Demande PCT N° FR03/03822 déposée le 19 décembre 2003

Titulaire(s) : BATSCAP

Titre : ARCHITECTURE DE DISPOSITIF DE BOBINAGE D'ENSEMBLE DE STOCKAGE D'ENERGIE ELECTRIQUE.

Nous requerrons la rectification d'erreurs contenues dans les figures 3 à 6 et 66 de la demande internationale en référence, en application de la Règle 91 PCT.

1/ Figures 3 à 6 (planche 2/43)

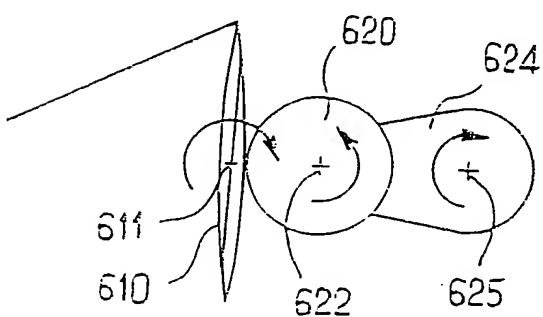
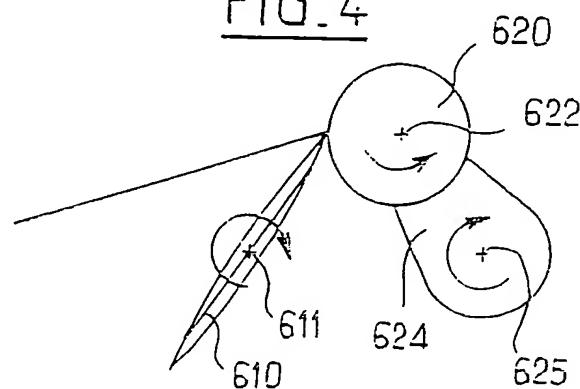
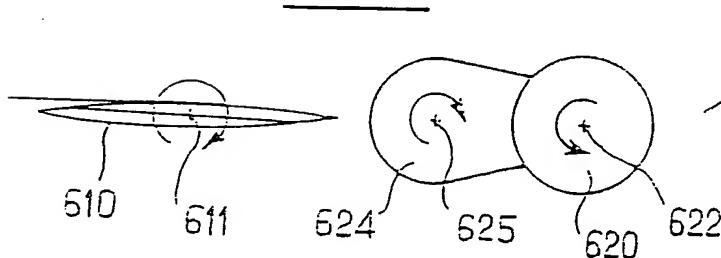
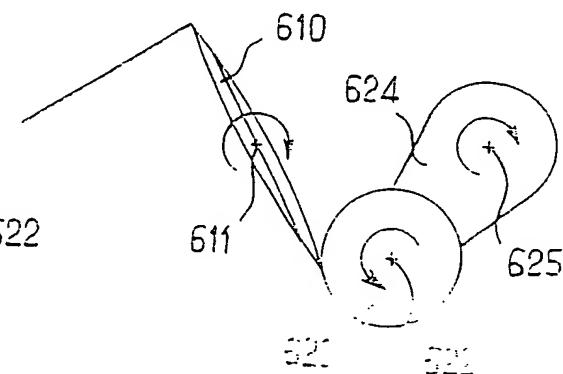
Sur ces figures, les flèches indiquant le sens de rotation du rouleau 620 et du bras 624 sont orientées dans des sens erronés.

Ces erreurs sont évidentes, dans la mesure où les sens de rotation du rouleau 620 et du bras 624 indiqués par les flèches ne sont pas compatibles avec le sens de rotation du mandrin 610 sur lequel le rouleau 620 vient en appui.

Le rouleau 620 est monté libre en rotation sur le bras 624 et roule sur les faces successives du mandrin 610 (comme indiqué à la page 34, ligne 31 à page 35, ligne 9). Ainsi, le sens de rotation du rouleau 620 devrait être opposé au sens de rotation du mandrin 610.

Par ailleurs, le bras 624 devrait tourner dans le même sens de rotation que le mandrin (comme indiqué à la page 35, lignes 10-11 de la demande).

Nous vous prions de bien vouloir trouver ci-jointe une nouvelle planche de dessins 2/43 dans laquelle ces erreurs ont été rectifiées.

2/ Figure 66 (planche 40/43)

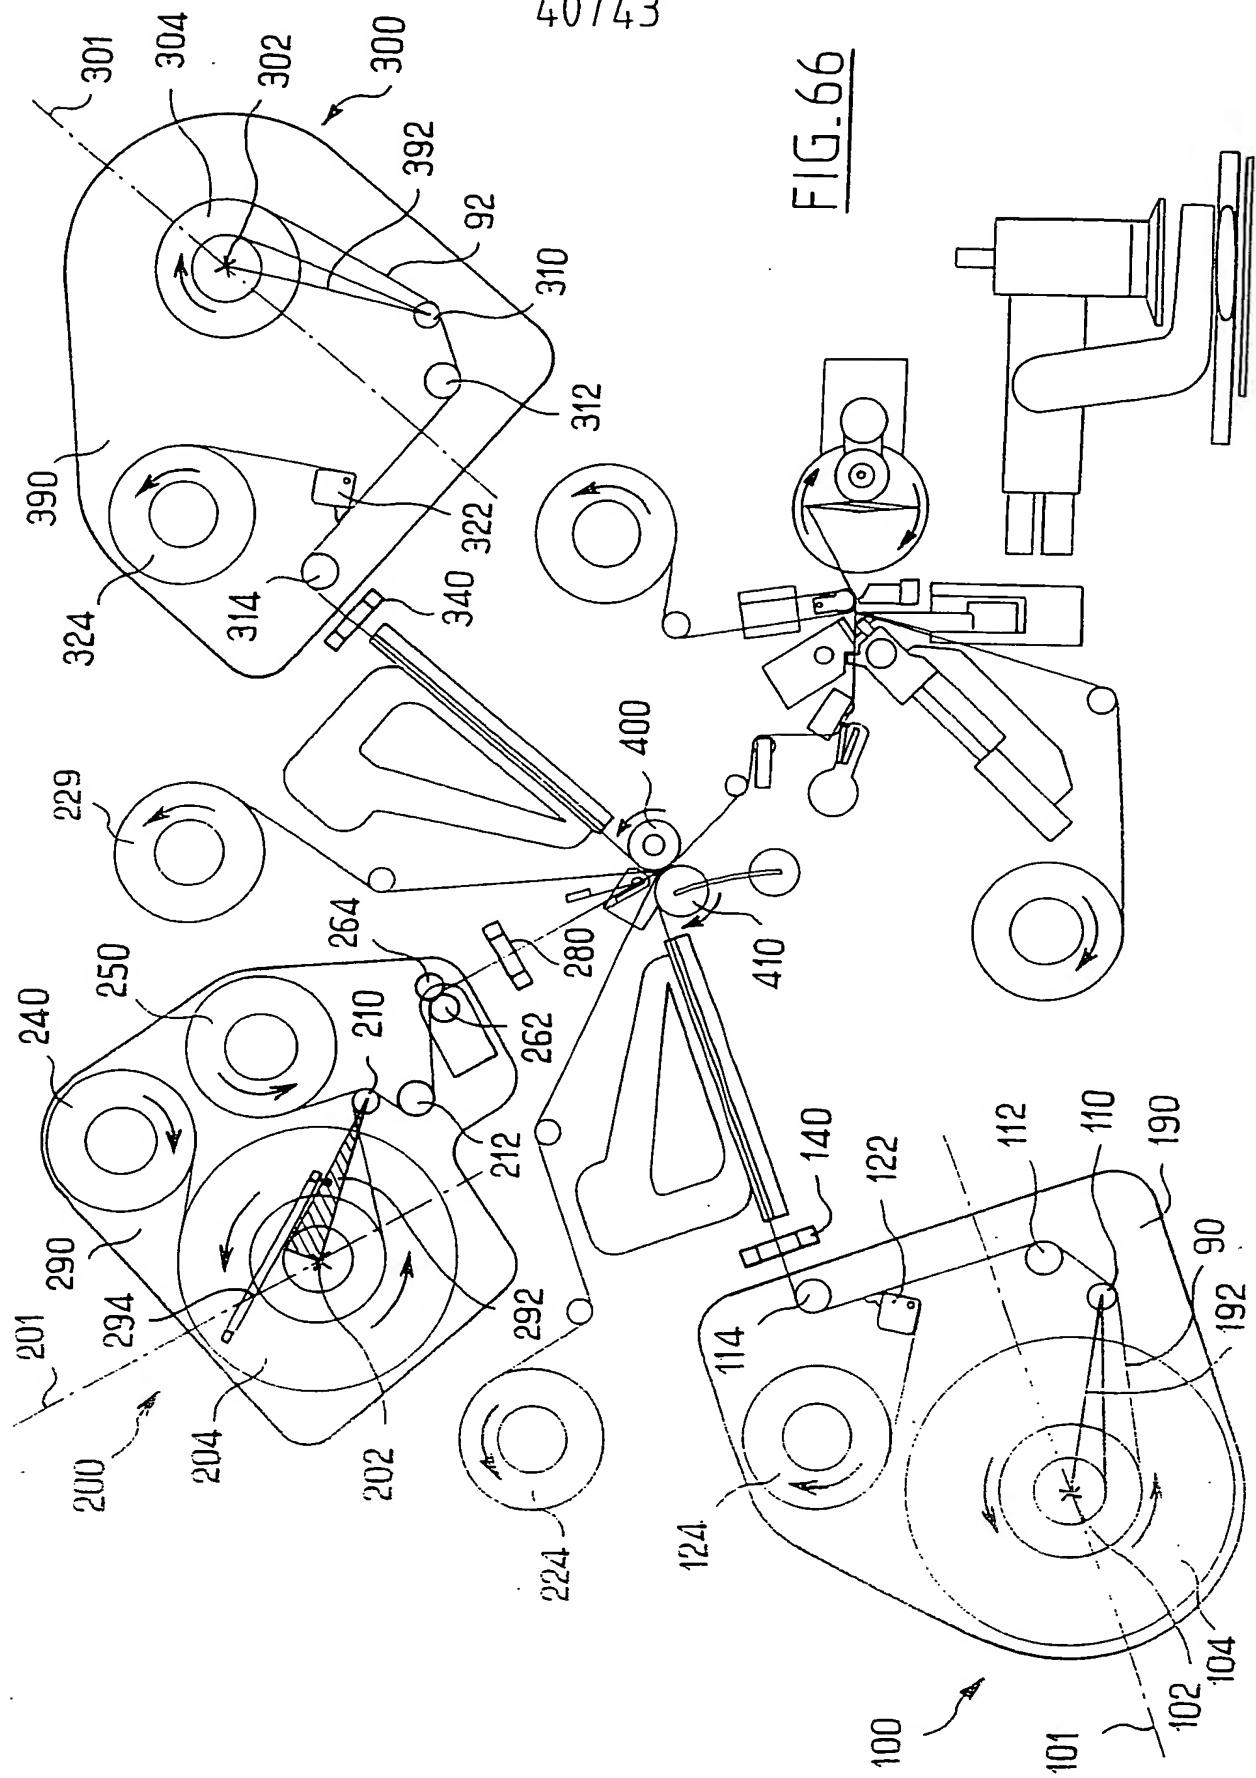
Sur cette figure, les flèches indiquant le sens de rotation des rouleaux enrouleurs de pellicule 229 et 324, du dérouleur 204, des rouleaux de dépelliculage 124 et 224 et des rouleaux d'accumulation 546 et 548 sont orientées dans des sens erronés.

Ces erreurs sont évidentes, dans la mesure où les sens de rotation de ces éléments indiqués par les flèches ne sont pas cohérents avec le sens de défilement des différents films et pellicules.

En effet, des pellicules sont enroulées sur les rouleaux 229, 324, 124, 224, 546 et 548 (voir page 14, lignes 6 à 9 et page 22, lignes 19 à 21 de la demande)

En revanche, un film de lithium est déroulé à partir du dérouleur 204 (voir page 10, lignes 14 à 21, page 63, lignes 6 à 11, page 65, lignes 29 à 32 de la demande) .

Nous vous prions de bien vouloir trouver ci-jointe une nouvelle planche 40/43 dans laquelle ces erreurs ont été corrigées.
